改善箇所説明図

R1200GS

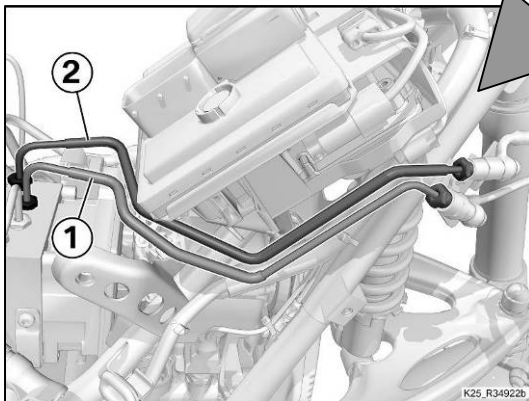
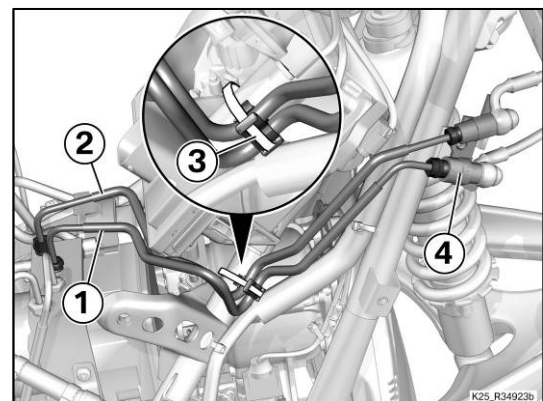
交換前の前輪用ブレーキ配管

- ① : 圧力ライン(ブレーキキャリパー)
- ② : 圧力ライン(ブレーキレバー)

交換後の前輪用ブレーキ配管

- ① : 圧力ライン(ブレーキキャリパー)
- ② : 圧力ライン(ブレーキレバー)
- ③ : 固定バンド
- ④ : アダプター

前輪用ブレーキ配管の固定方法が不適切なため、走行時の振動により配管両端部に応力が生じる場合がある。そのため、走行時の振動により当該部に亀裂が生じ、ブレーキオイルが漏れ、最悪の場合、制動力が低下するおそれがある。

全車両、前輪用ブレーキ配管を対策品と交換する。

識別マーク(白点)

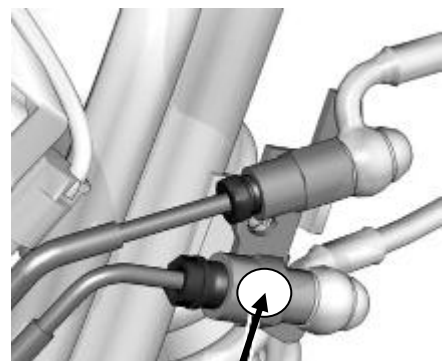
前輪ブレーキ配管上の接続部分に白ペイントマーク(図示とおり)
